OGGETTO: [ID VIP 8752] - Parco agrivoltaico di potenza elettrica complessiva pari a 46,01 MW, da realizzare nel Comune di Castelluccio dei Sauri (FG) in località "Tamariceto".

Istanza per il rilascio del Provvedimento di VIA statale ex art. 27 del D.lgs. n. 152/2006 e ss.mm.ii.

Relazione tecnica a supporto dell'istruttoria sul progetto
ID_VIP 8752

Tipologia di progetto: Agrivoltaico
Potenza: 46,01 MW
Ubicazione: Comune di Castelluccio dei Sauri (FG).
Proponente: SR Taranto S.r.l.

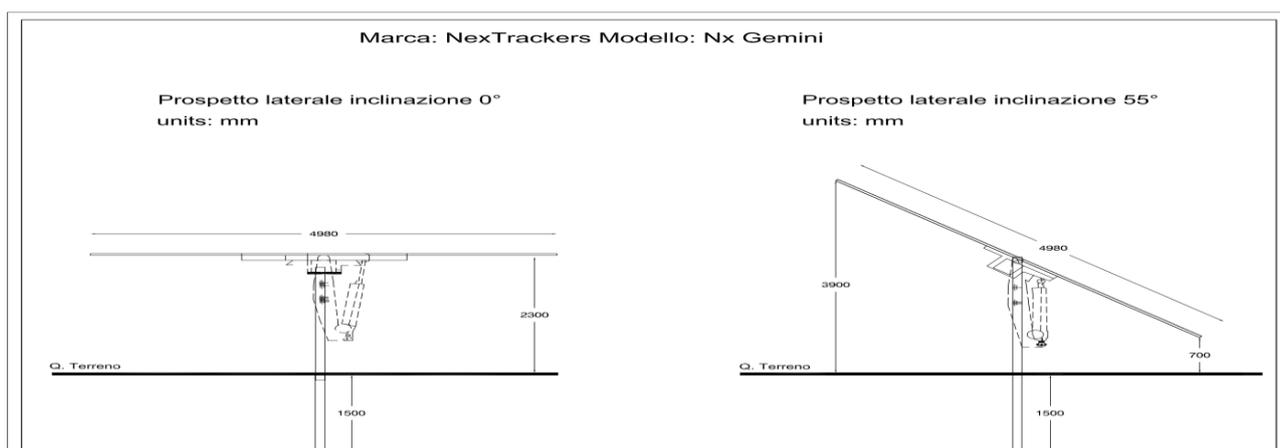
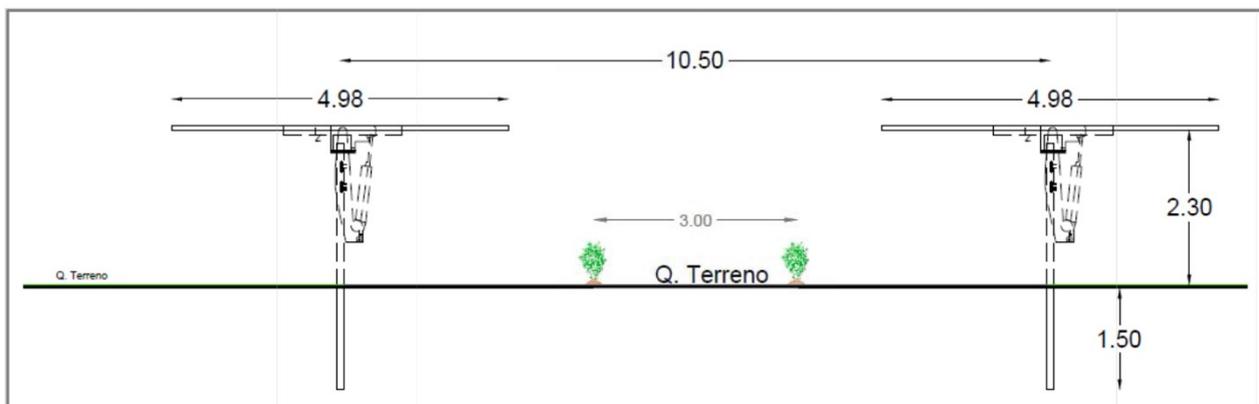
Come può evincersi dallo schema è raggiunta una altezza media di 2,30m solo nel momento in cui i pannelli sono orizzontali, mentre la loro altezza minima da terra è pari ai 0,70m, rientrando quindi nel tipo 2. Del resto lo stesso Proponente dichiara che non saranno operate coltivazioni sotto i pannelli.

Per le linee guida, gli impianti agrivoltaici di tipo 2) non comportano alcuna integrazione fra la produzione energetica ed agricola, ma esclusivamente un uso combinato della porzione di suolo interessata.

Quindi il requisito C non è verificato.
